・論点項目<5>

宍道断層の端部(西端・東端)の当初申請時からの
変更理由・設定根拠は何か。

・論点項目<6>

宍道断層と鳥取沖西部・東部断層が連動することはないか。

(3) 断層傾斜角

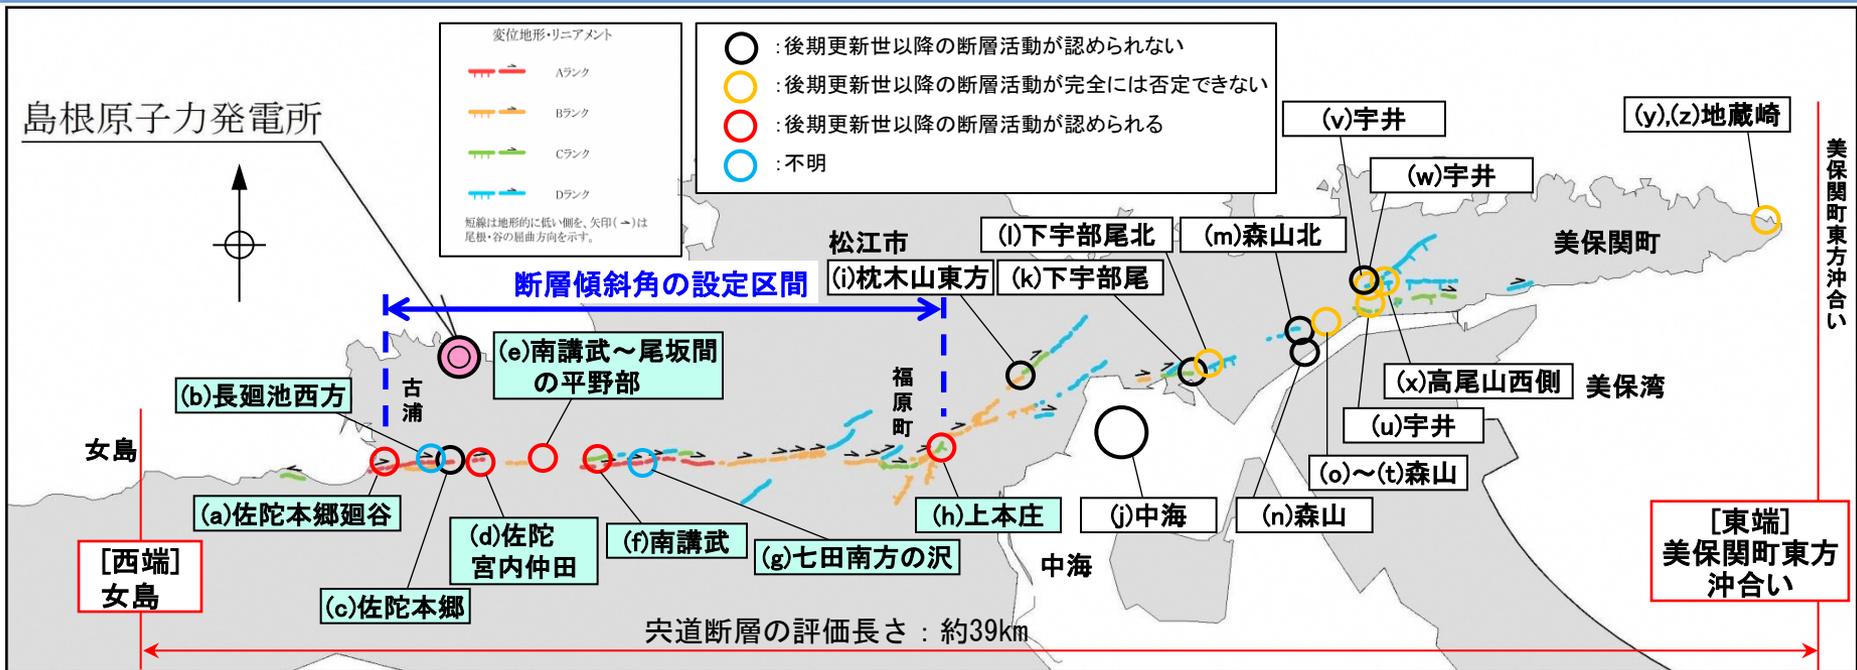
- ✓ ①として、横ずれ断層の一般的な分布形態・性状や、鹿島断層を事例とした形態的特徴に係わる文献調査結果及び、宍道断層における変動地形学的調査結果を踏まえて設定した断層傾斜角の設定区間の地質調査結果(30ページに記載)を参照すると、断層傾斜角は「南傾斜～ほぼ鉛直」である。
- ✓ 次に、①として、全国地震動予測地図2017年版の震源断層を特定した地震動予測地図における宍道(鹿島)断層による地震の評価(31ページに記載)を参照すると、断層傾斜角は 70° 北傾斜に設定されているが、これは鳥取沖での調査結果に基づいている(宍道断層から離れた鳥取沖での調査結果であることを踏まえ、不確かさとして考慮)。

基本震源モデルの断層傾斜角は、以下に基づき、宍道断層に焦点をあてたデータの充足性の観点から、宍道断層沿いの調査結果等の情報より 90° に設定。

宍道断層のアスペリティ配置と変位地形・リニアメントの関係

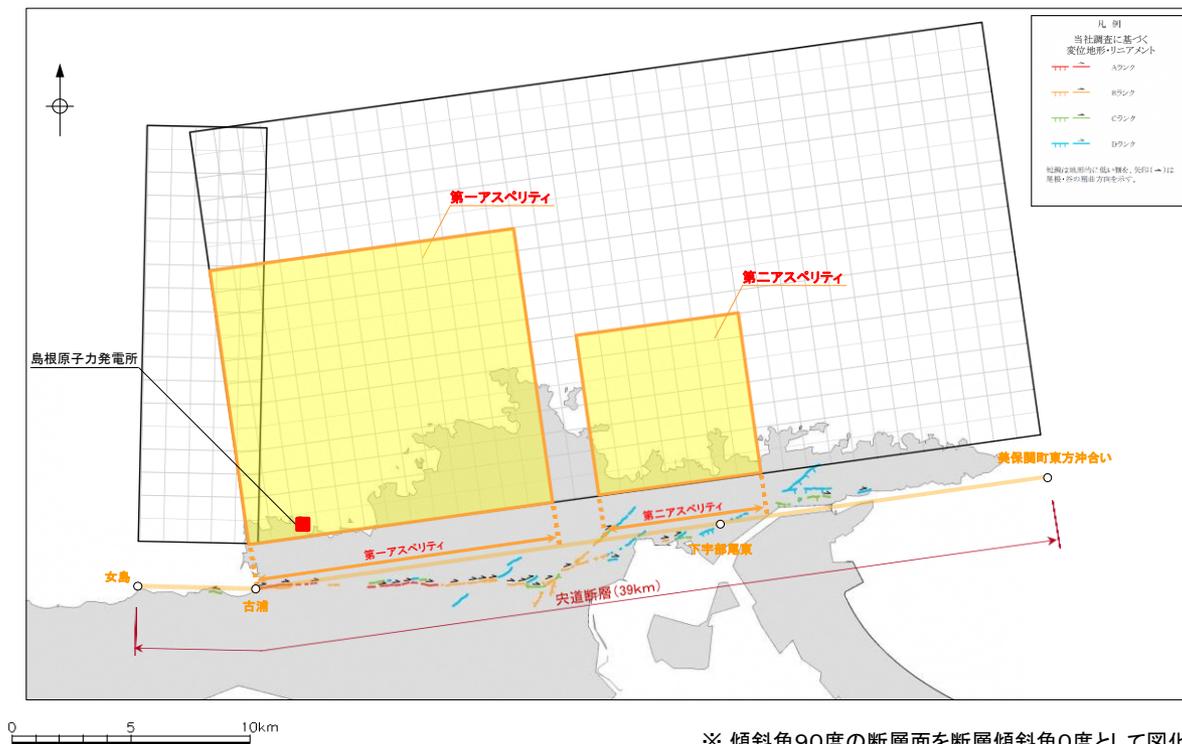
入倉・三宅(2001)によると、アスペリティの個数は断層長さが20kmより短いときは1つで、それより長くなると増加するとされていることから、宍道断層の断層長さ(39km)に基づき、アスペリティは2個設定。それらの位置については、レシピによると震源断層浅部の変位量分布と起震断層の変位量分布がよく対応するとされていることから、以下のとおり地質調査結果を考慮して設定。

位置 | ✓ 第一アスペリティ : 敷地に近いAランクのリニアメントを考慮して設定 |

| | ✓ 第二アスペリティ : 第一アスペリティ範囲のリニアメントよりも東に分布するリニアメントの中央部付近に設定 |

F-Ⅲ断層＋F-Ⅳ断層＋F-Ⅴ断層による地震の断層モデル

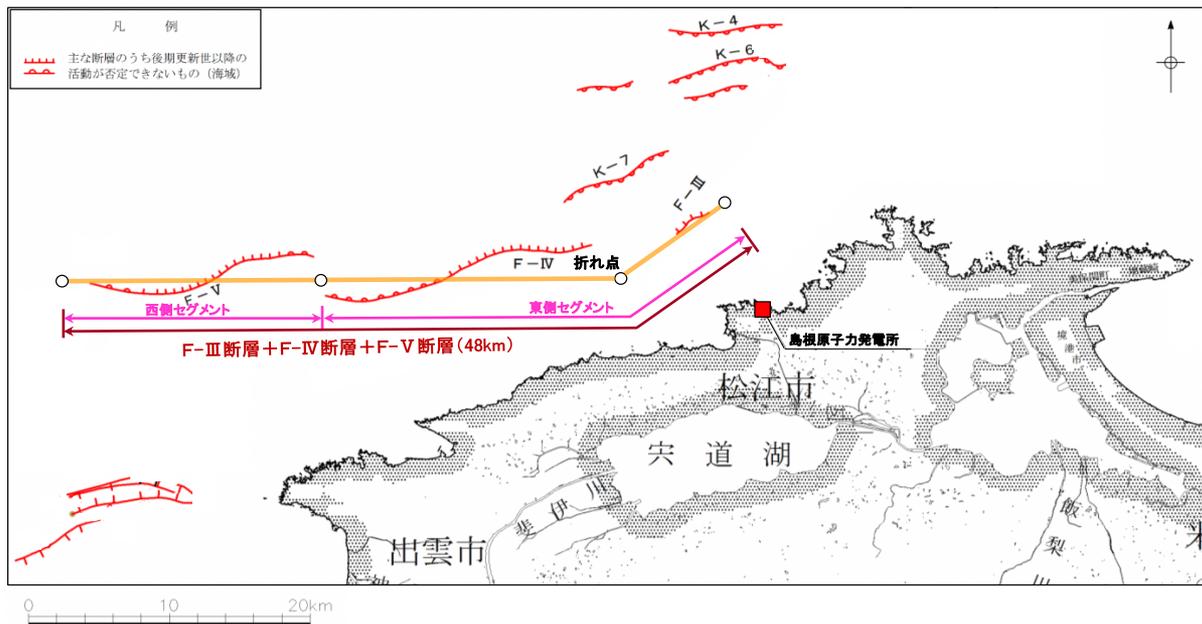
- ✓ F-Ⅲ : 追加地質調査による評価区間に沿って直線でモデル化。その東端はモデル化上、評価区間よりも東側に設定。
- ✓ F-Ⅳ, F-Ⅴ : 追加地質調査による湾曲した評価区間の敷地に近い東側部分が敷地に近づくよう安全側に直線でモデル化。その西端はモデル化上、評価区間よりも西側に設定。
- ✓ 折れ点 : F-Ⅲ断層の直線とF-Ⅳ断層＋F-Ⅴ断層の直線の交点をモデル化上の折れ点に設定。
- ✓ 連動 : 当社探査測線を考慮して各断層端部を設定し、3断層を連動させてモデル化。
(東側セグメント:F-Ⅲ断層＋F-Ⅳ断層, 西側セグメント:F-Ⅴ断層)

追加地質調査結果に基づき、断層長さをF-Ⅲ断層、F-Ⅳ断層及びF-Ⅴ断層の連動を考慮して48kmに設定。

F-Ⅲ断層＋F-Ⅳ断層＋F-Ⅴ断層のアスペリティ配置と断層の評価区間の関係

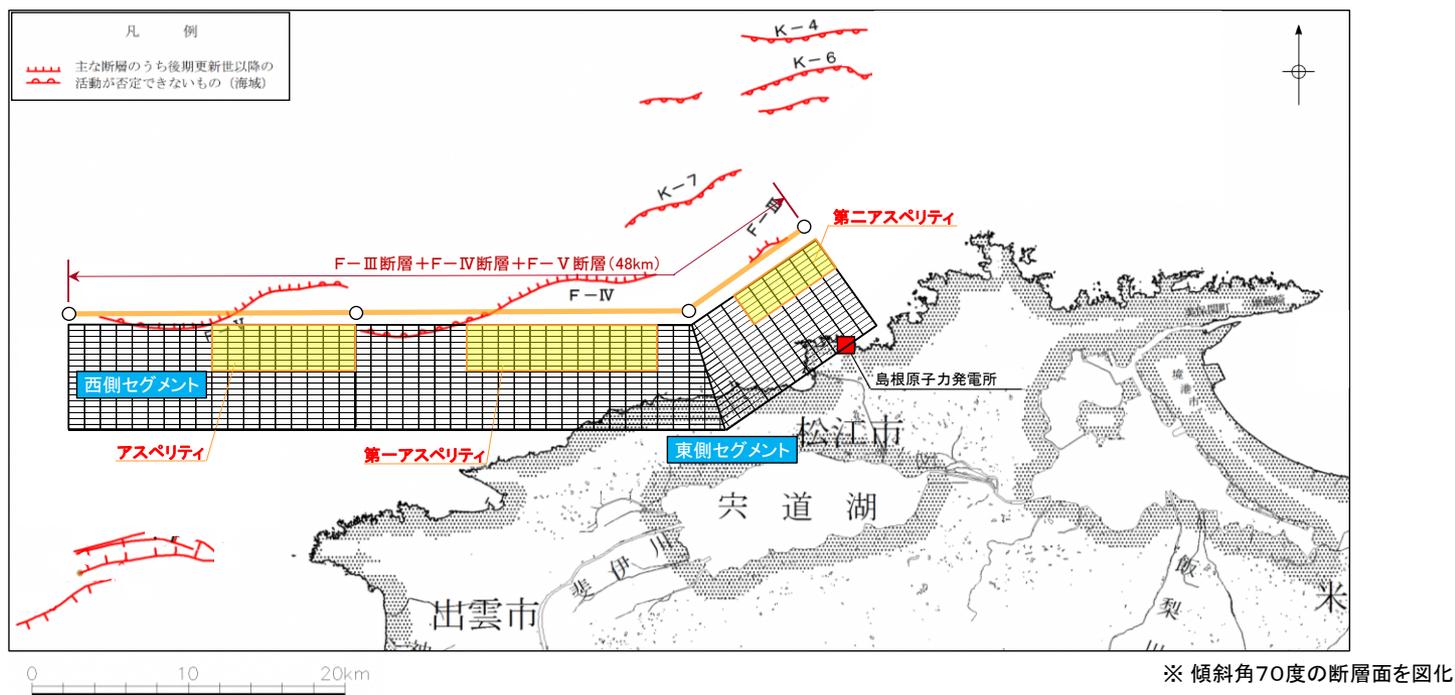
入倉・三宅(2001)によると、アスペリティの個数は断層長さが20kmより短いときは1つで、それより長くなると増加するとされていることから、F-Ⅲ断層＋F-Ⅳ断層＋F-Ⅴ断層の各セグメント長さに基づき、アスペリティは東側セグメント(30km)に2個、西側セグメント(18km)に1個設定。

- ✓ 各セグメントのアスペリティ(東側:2個, 西側:1個)については、後期更新世以降の活動が否定できないと評価している各断層の評価区間の中で最も敷地に近い位置に設定

[平成21年5月22日原安委意見交換会資料(東京電力)に一部加筆。]
地震データの比較(M及び等価震源距離Xeq)

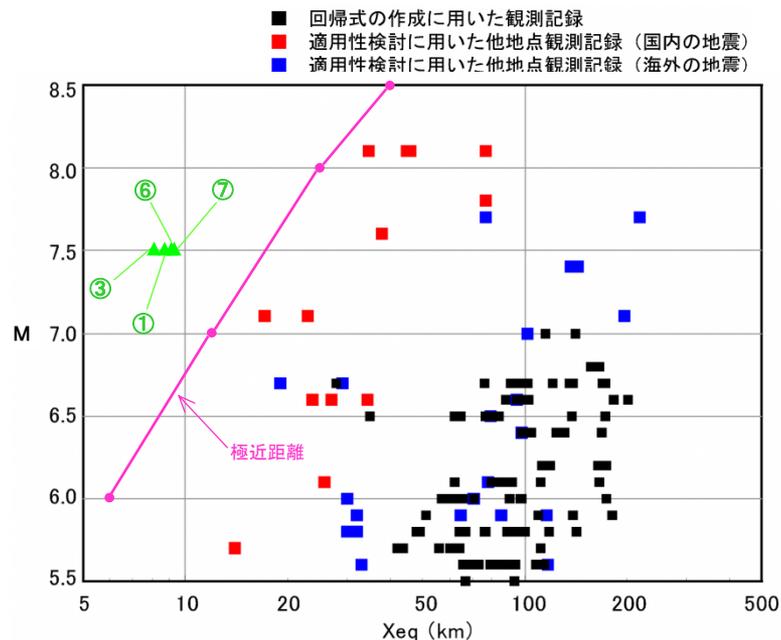
- 宍道断層による地震の応答スペクトルに基づく地震動評価においては、Mを松田(1975)により算定するが、念のため、安全側に設定した地震発生層に基づく断層面積により算出した地震モーメントを用い、武村(1990)により算定したケースについても検討した結果、**耐専式で設定されている極近距離との関係から、すべてのケースは耐専式の適用範囲外と判断した。**
- 従って、宍道断層による地震の応答スペクトルに基づく地震動評価においては、NGA等の適用可能な複数の距離減衰式を用い、基本震源モデル及び断層傾斜角の不確かさを考慮したケースについて評価する。なお、アスペリティの不確かさを考慮したケースの評価については、断層モデルを用いた手法による地震動評価により検討する。

地震データの比較(M及び等価震源距離Xeq)

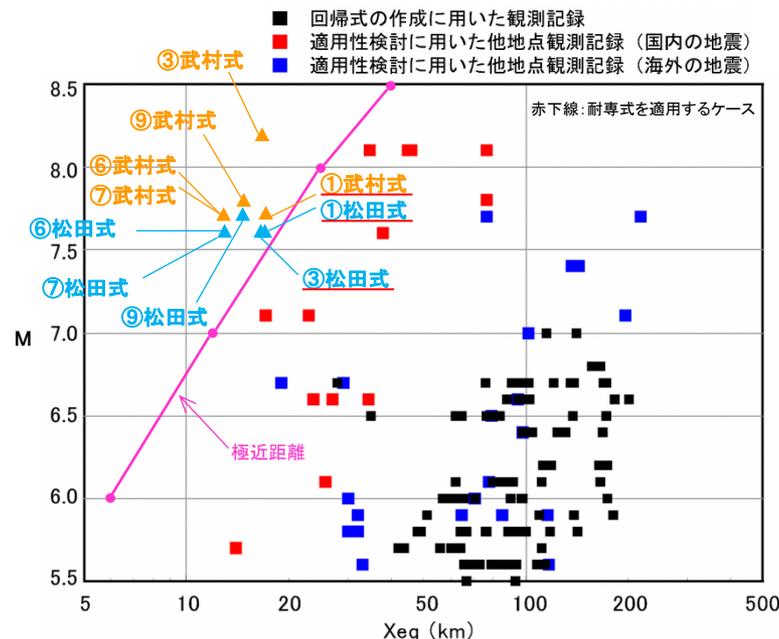
- F-Ⅲ断層＋F-Ⅳ断層＋F-Ⅴ断層による地震の応答スペクトルに基づく地震動評価においては、Mを松田(1975)により算定するが、念のため、安全側に設定した地震発生層に基づく断層面積により算出した地震モーメントを用い、武村(1990)により算定したケースについても検討した結果、耐専式で設定されている極近距離との関係から、基本震源モデル(松田(1975)及び武村(1990)によりMを算定)及び断層傾斜角の不確かさを考慮したケース(松田(1975)によりMを算定)に耐専式を適用し、その他のケースは適用範囲外と判断した。
- 耐専式の評価としては、内陸地殻内地震のため、Noda et al.(2002)による内陸補正を考慮して地震動レベルを低減できるが、本評価では安全側の評価として内陸補正を考慮せずを実施する。なお、耐専式を適用範囲外としたケースについては、断層モデルを用いた手法による地震動評価により検討する。
